香港荷李活道 122A 號擬建的青年宿舍
文物影響評估
有關青年宿舍修訂設計的補充文件

本補充文件旨在提交兩個設計方案以回應古物諮詢委員會(下稱「古諮會」)委員在 2015 年 3 月 4 日舉行的會議上，就青年宿舍的設計所提出的意見：

圖 1：方案一的地下平面圖 - 樓梯向後退入約 2 900 毫米，而直立柱則向後退入約 5 800 毫米。

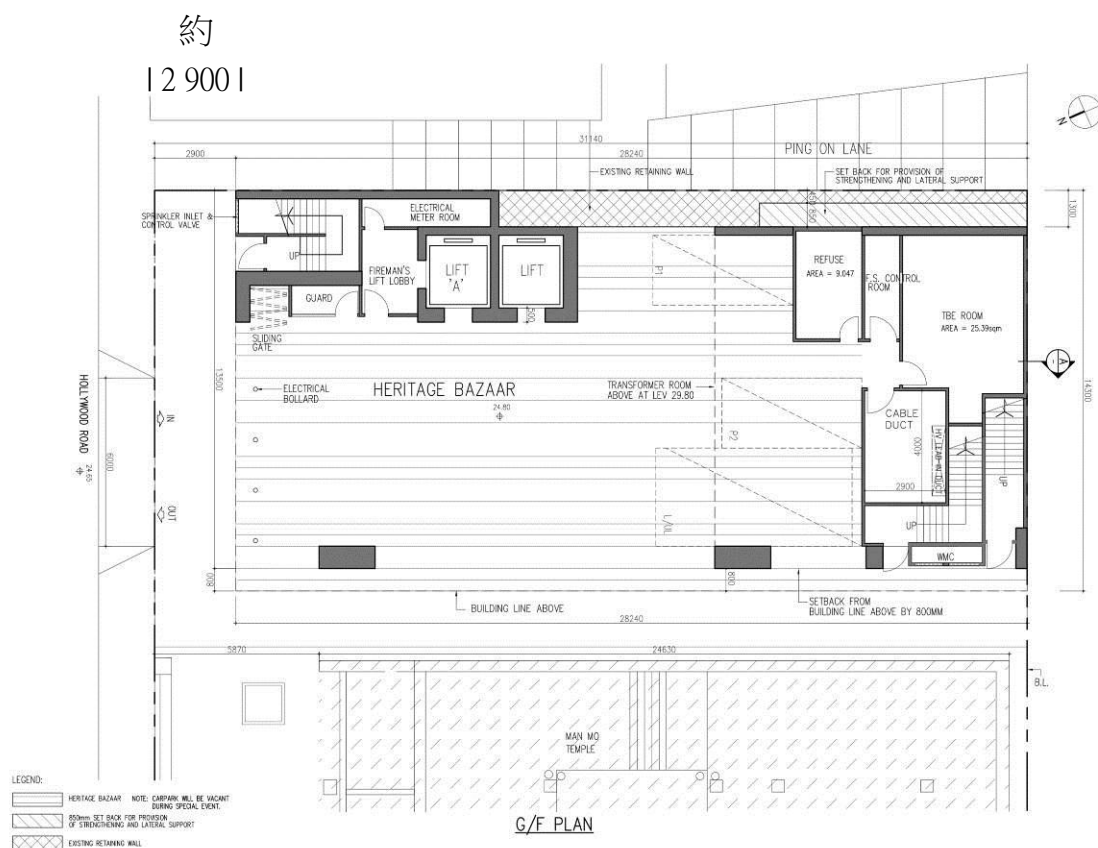
- a) 把原有的 W 形柱改為直立柱，令設計更簡潔，含蓄，亦不會影響遊人欣賞文武廟；柱身並會從荷李活道向後退入約 5 800 毫米，與文武廟的主建築群外牆對齊，籍著採用支柱（而不是牆）及從荷李活道向後退入的設計，可提升文武廟的能見度以及加強文武廟前院和青年宿舍「小型文化廣場」的聯繫。
- b) 青年宿舍東北角的樓梯會從荷李活道向後退入約 2 900 毫米，從而呼應文武廟前石獅子的位置，及令「小型文化廣場」享有較廣闊的前庭，造就一個更開放的空間(圖 1)。而將樓梯向後退入亦能讓公眾更容易看見現時處於兩棟樓宇中間、不顯眼但具文化價值的平安里。

圖 2：橫切面圖 – 顯示整幢建築物從荷李活道向後退入約 2 900 毫米

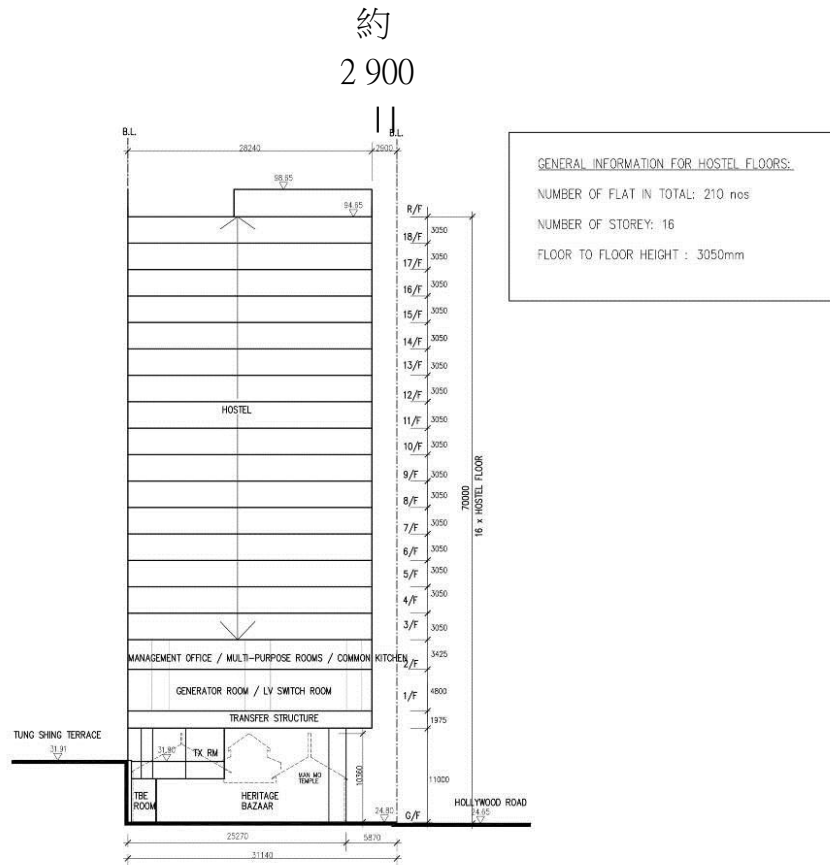
- c) 整座建築物也向後退入約 2 900 毫米，與東北角樓梯看齊(圖 2)。這設計將「小型文化廣場」前方優化為露天的空間，並與文武廟前院自然的融為一體。另一方面，將青年宿舍整座建築物向後退入，也令行人道較從前寬闊，改善了荷李活道的整體空間感(圖 3,4 及 5)。

圖 6：方案二的地下平面圖 - 樓梯向荷李活道向後退入約 5 800 毫米。

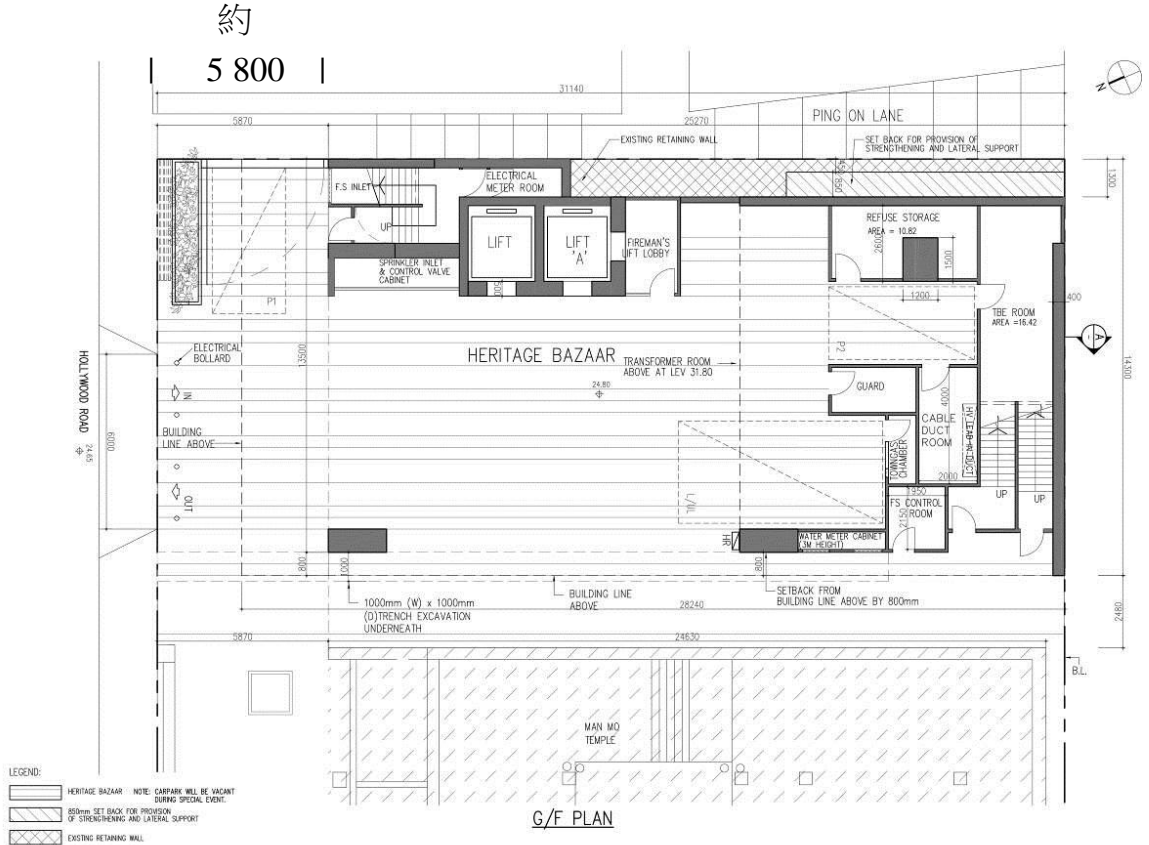
6. 修訂設計(方案二)為進一步優化的設計方案，除了將樓梯從荷李活道向後退入的距離由 2 900 毫米(見上文 5b 段) 提升至約 5 800 毫米外，「方案一」的其餘建議均包括在內。按「方案二」的設計，青年宿舍地下的所有建築結構都跟文武廟主建築群的外牆成一直線，令文武廟和青年宿舍的前院更為融合，形成了一個統一的空間(圖 6 及 7)。
